**Dodatek č. 1
ke smlouvě o dílo
uzavřený mezi:**

Smluvní strany uzavřely dne 9. 9. 2020 smlouvu o dílo, ev. č. smlouvy ČNB: 92-162-20 (dále jen „smlouva“) na realizaci akce „Renovace bankovního klubu ČNB“. Během realizace díla vyvstala potřeba nových dodávek a prací oproti projektové dokumentaci, nezbytných k jeho řádnému dokončení. Dále bylo zjištěno, že některé dodávky a práce nebudou realizovány. Smluvní strany se proto dohodly, že se smlouva v souladu s ustanovením čl. XV odst. 2 mění takto:

NÁVRH ZMĚNOVÉHO LISTU

ZMĚNOVÝ LIST 1 - ČNB BANKOVNÍ KLUB

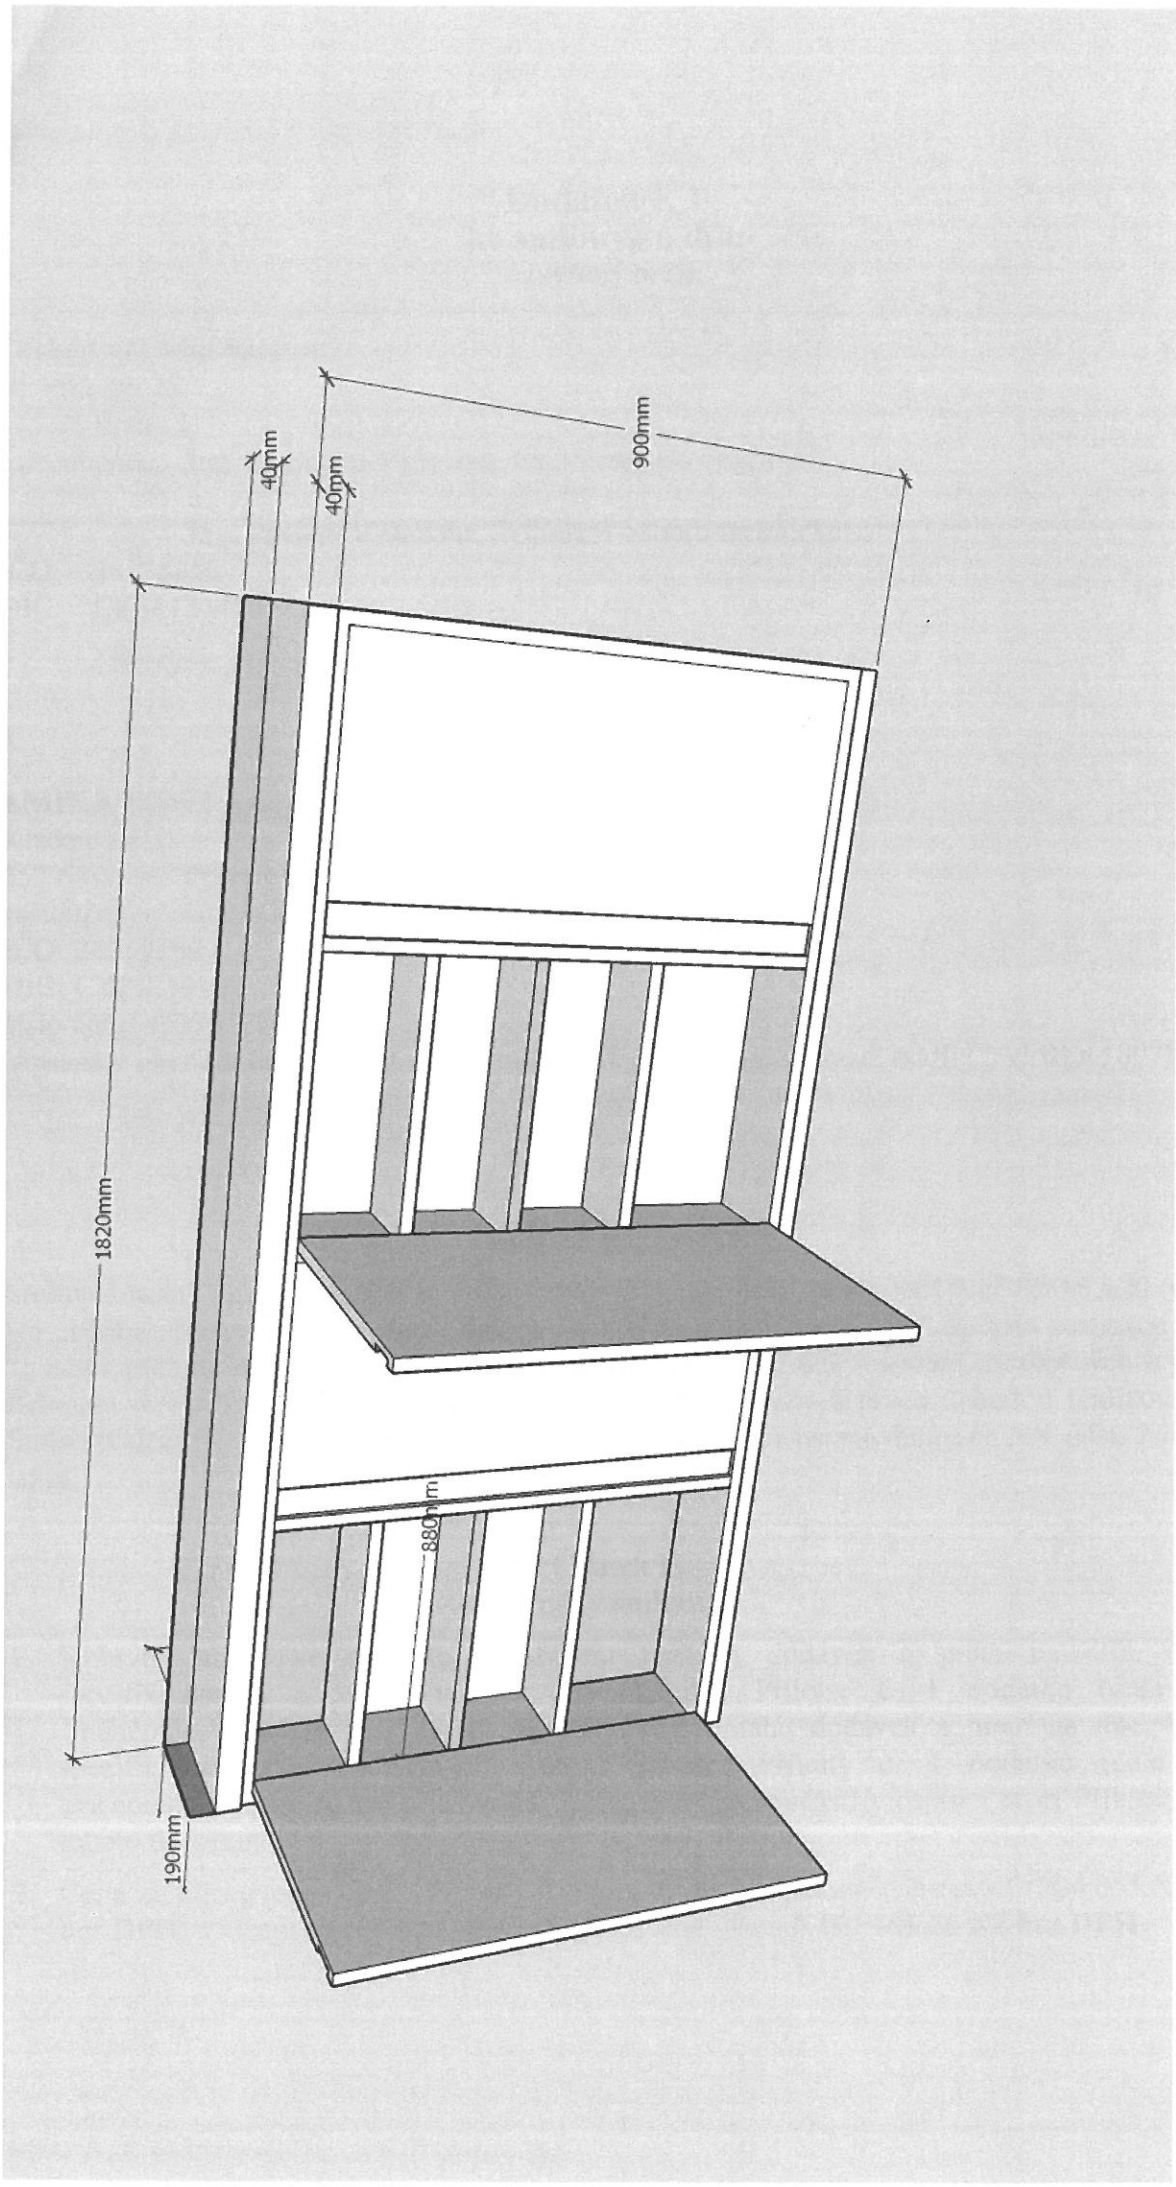
Při demontáži vnitřních částí baru bylo zjištěno, že levá část baru tvořena skřínkami je ve špatném stavu. Korpus skříněk jsou na hranici své životnosti a nevydžij jako vaně stojící při demontáži osainho vybavení baru. Zhotovitel nabídne náhradu těchto skříněk za nové v nerez provedení dle osainho nového vybavení. Uzavírání skříněk bude nabídnuto ve dvou alternativách – dvířky, nebo roletkou. Skřínky jsou určeny převážně pro ukádaní sklenic. Vnitřní části budou vodotěrně děleny policemi.
